**VERSLAG VAN EEN GELIJKVORMIGHEIDSONDERZOEK VOOR INGEBRUIKNAME EN/OF CONTROLEBEZOEK
VAN EEN ELEKTRISCHE INSTALLATIE OP LAAGSPANNING EN ZEER LAGE SPANNING****Algemene gegevens**

Plaats van het onderzoek:	Bosstraat 58 , 2040 BERENDRECHT				
Eigendom van:	/				
Opdrachtgever:	Fimmo Makelaars, Dorpsstraat 11, 2940 STABROEK				
Type lokalen:	Woning	DNB:	/	Tarief:	Dubbeluurtarief
EAN-code installatie:	541 44	Nr. teller:	10438113	Index:	D 50388 N 25476 kWh
Installateur:	/				
BTW-nr.:	/	Of ID-kaartnr:	/	Uitgereikt te:	/ op /
Agent-bezoeker:	Ken Hoeven				Datum onderzoek: 04/12/2018

Overeenkomstig de voorschriften van het Algemeen Reglement op de Elektrische Installaties (A.R.E.I.) - Interne procedure QPRO/ELE/001	
Type keuring:	Art. 276bis Verkoop van een wooneenheid
Bijkomende info:	/
Herkeuring op:	/
Bescherming tegen elektrische schokken bij onrechtstreekse aanraking: Art. 86 Huishoudelijke lokalen of plaatsen (net TT - voeding van de elektrische installatie via elektrische teller)

Vereenvoudigd situatieschema (Art. 276bis) of foto/schema van de (elektrische) installatie

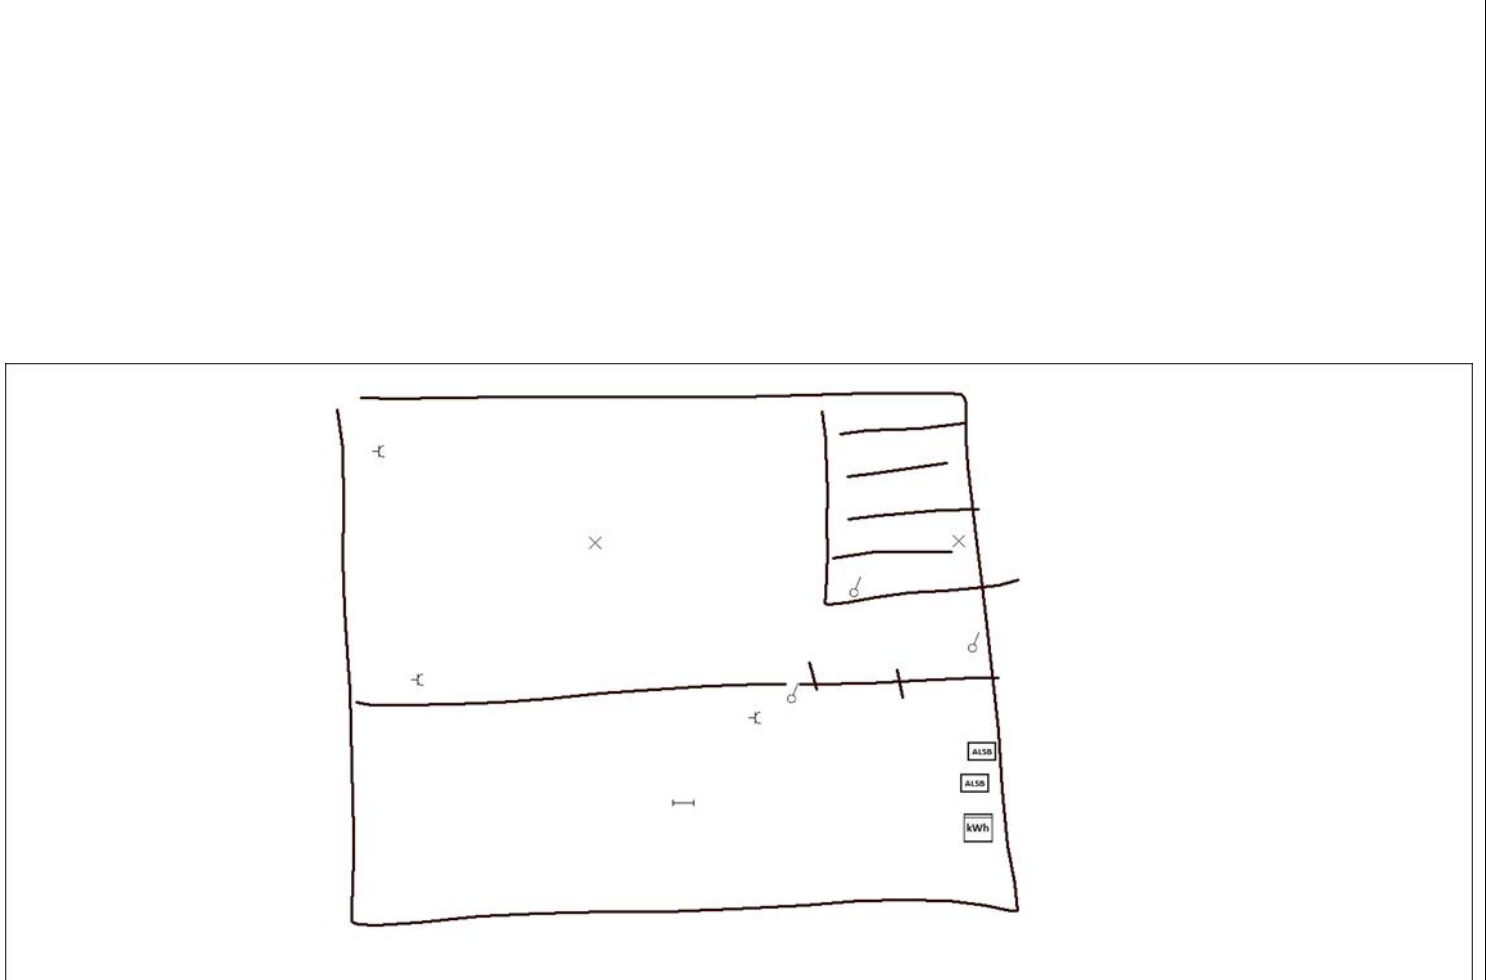
- 7.20 schakelaar + stopc 1ste
- 8.17 stopc slpk1ste + verl badkamer meubel
- 7.12 stopc slpk 1ste
- 7.22b stopc tuinhuis
- 2.05 badkamer niet op 30mA
